Städtebauliche Wertung der VEE Studie zur Ermittlung des technischen Potenzials erneuerbarer Energieträger für das Gesamtgebiet der Stadt Bad Liebenwerda bis 2020

Ziffer d. Verteiler u. Lfd.Nr.	Ausweisungen von Flächen und Standorten entsprechend Vorschlag VEE Studie Gemarkung; örtliche Lage	A B W Ä G U N G SVORSCHLAG/ Entscheidung der Gemeindevertreter	Abstimmungsergebnis		
			Ja	Nein	Ent-haltg.

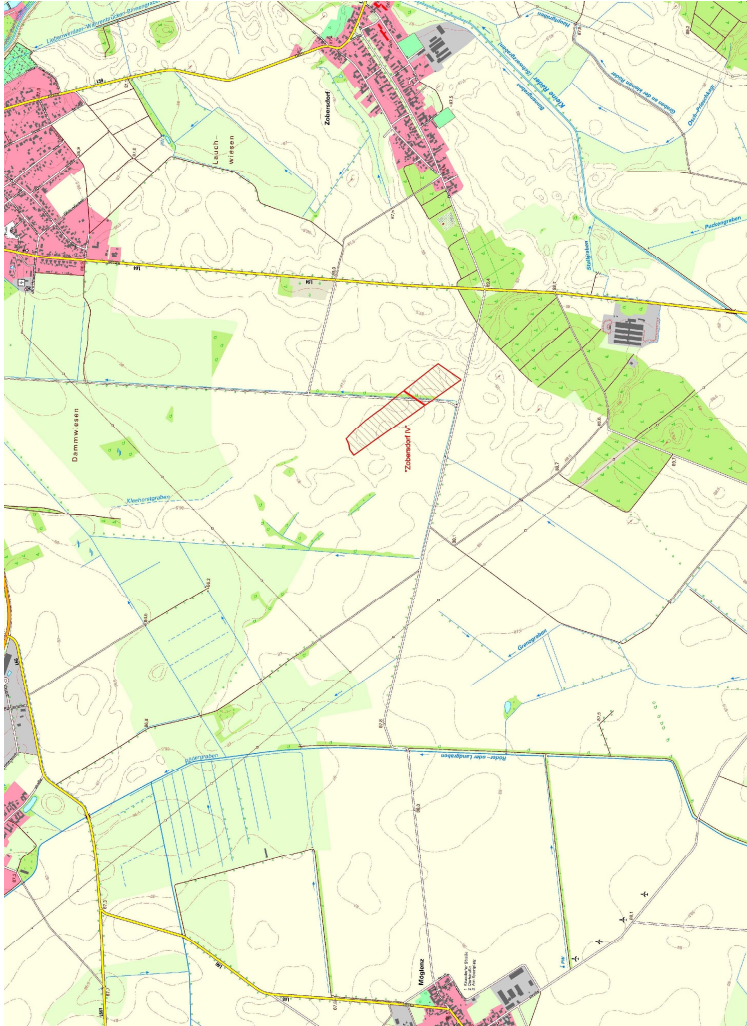
1.	<p>Windpark Lausitz</p> 	<p>Der technisch machbaren Ausweisung eines Windparks Lausitz wird wie in der VEE Studie vorgeschlagen wird nicht gefolgt. Es erfolgt eine zu hohe Konzentration von Anlagen im Raum Kauxdorf- Lausitz die erheblich die Lebensqualität im OT Lausitz einschränken und das Landschaftsbild massiv beeinträchtigt. Zudem ist im nördlichen Teil (Bereich „Promilleweg“) der vorgeschlagenen Ausweisung wertvoller Naturraum vorhanden. Im südlichen Teil steht der Ausweisung ein Bergbauschutzgebiet (VH 49) entgegen. Daher wird wie hier dargestellt der Ausweisung als „W 56“ gefolgt, wie im Entwurf zum sachlichen Teilregionalplan „Windkraftnutzung“ v. 23.06.09 und entspricht dem Beschluss der SVV vom 09.12.09.</p>

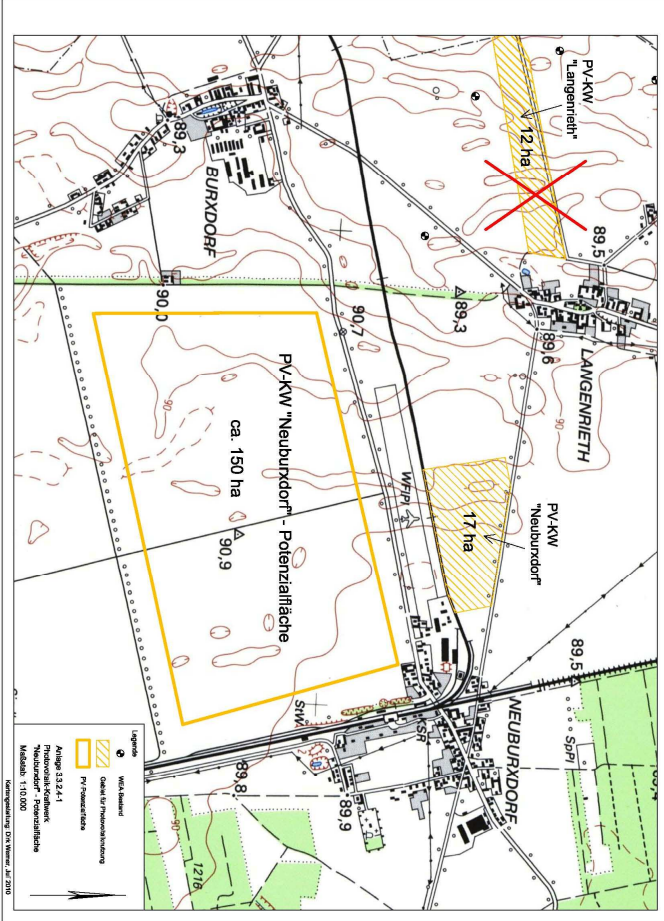
2.	Windpark Möglenz 	<p>Der technisch machbaren Ausweisung eines Windparkes Möglenz, wie in der VEE Studie vorgeschlagen, wird nicht gefolgt. Es erfolgt eine zu hohe Konzentration von möglichen Anlagen im Raum Möglenz/ Kosilenzien die erheblich die Lebensqualität einschränken und das Landschaftsbild massiv beeinträchtigen. Im südlichen Teil steht der Ausweisung ein Bergbauschutzgebiet (VR 55) entgegen. Trotzdem kann der Ausweisung zum Teil gefolgt werden, als „Suchraum“ für Repowering der 4 Anlagen am Weg Möglenz/ Oschätzchen im Verhältnis der Anlagenanzahl 1:1. Daher wird wie hier dargestellt dieser Ausweisung als „W 58“ gefolgt, wie im Entwurf zum sachlichen Teilregionalplan „Windkraftnutzung“ v. 23.06.09, und entspricht dem Beschluss der SVV vom 09.12.09 mit einem Suchraum und erweiterten Repowering (Antrag CDU).</p>

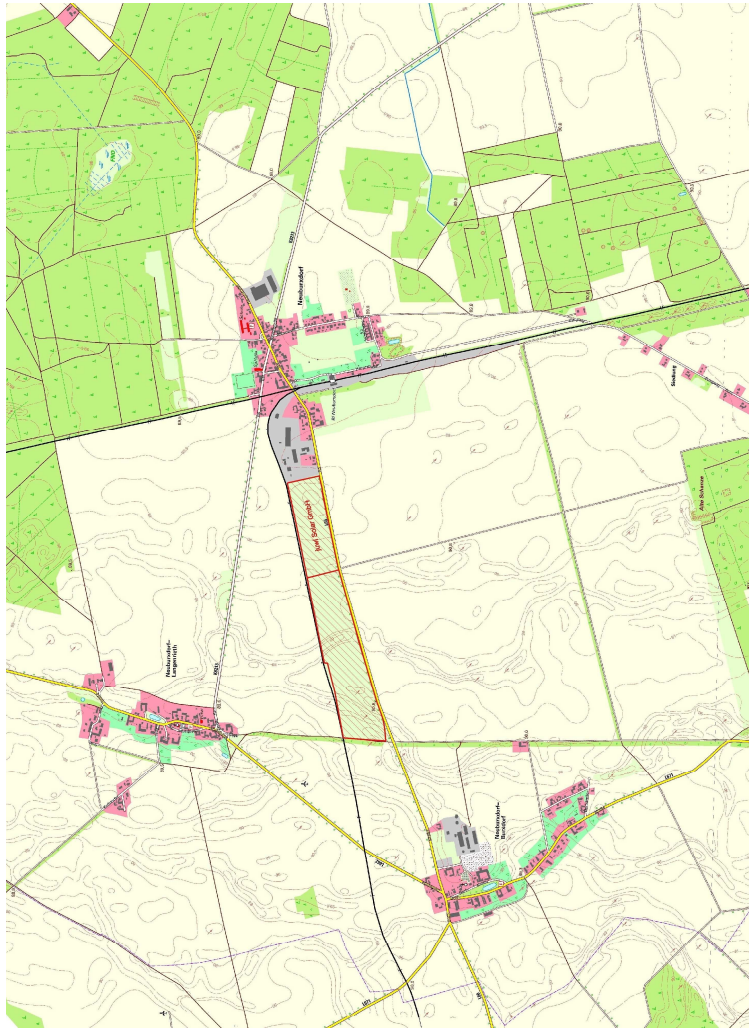
Ziffer d. Verteiler u. Lfd.Nr.	Ausweisungen von Flächen und Standorten entsprechend Vorschlag VEE Studie Gemarkung; örtliche Lage	A B W Ä G U N G SVORSCHLAG/ Entscheidung der Gemeindevertreter	Abstimmungsergebnis		
			Ja	Nein	Enthaltg.
3.	Windpark Langenrieth/ Martinkirchen 	<p>Im Bereich Langenrieth erfolgte in der VEE Studie keiner weiteren Ausweisung eines Windparks, sondern nur eine Bestandsaufnahme der vorh. Anlagen. Die größere und eigentliche Ausweisung erfolgt auf Martinkirchner Flur.</p> <p>Daher wird wie hier dargestellt der Ausweisung als „W 57“ gefolgt, wie im Entwurf zum sachlichen Teilregionalplan „Windkraftnutzung“ v. 23.06.09, und entspricht dem Beschluss der SVV vom 09.12.09.</p>

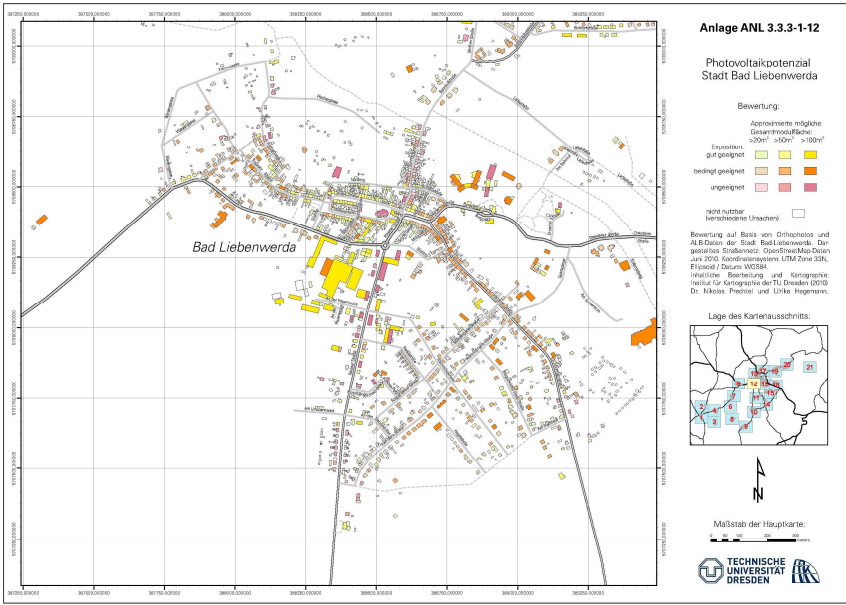
4.	Windpark Kröbeln 	<p>Der technisch machbaren Ausweisung eines Windparks Kröbeln, wie in der VEE Studie vorgeschlagen, wird nicht gefolgt. Für diese in der VEE Studie dargestellte Fläche an der Gemarkungsgrenze zu Reichenhain wurde beim LUA (jetzt LUGV) schon ein Verfahren nach BImSchG geführt. Hiefür gibt es bereits einen Ablehnungsbescheid Nr. 40.074.00/06/0106.2/RS v. 19.02.09 des Landesumweltamtes Brandenburg auf Grund der Ergebnisse einer FHH- Verträglichkeitsstudie. Daher folgt die Stadt auch hier der Ausweisung wie im Entwurf zum sachlichen Teilregionalplan „Windkraftnutzung“ v. 23.06.09, also <u>keiner</u> Ausweisung einer Windparkfläche. Dies entspricht dem Beschluss der SVV vom 09.12.09.</p>

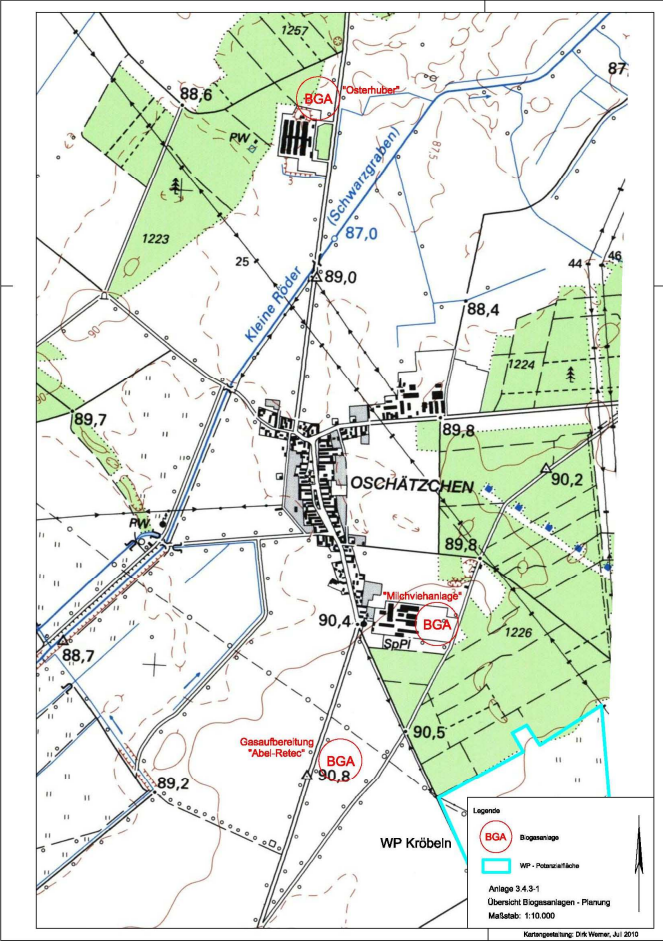
Ziffer d. Verteiler u. Lfd.Nr.	Ausweisungen von Flächen und Standorten entsprechend Vorschlag VEE Studie Gemarkung; örtliche Lage	A B W Ä G U N G SVORSCHLAG/ Entscheidung der Gemeindevertreter	Abstimmungsergebnis		
			Ja	Nein	Ent-haltg.
6.	PV- Freiflächenanlagen Zobersdorf / Nachtrag 	<p>„Zobersdorf IV“, wurde nach Redaktionsschluss zur VEE- Studie beantragt, fließt daher als Nachtrag ein. Der Empfehlung wie in der VEE Studie vorgeschlagen, wird gefolgt, diese Fläche nicht Auszuweisen.</p> <p>Auch trifft hier die Begründung zu, wie bei „Zobersdorf I“.</p>
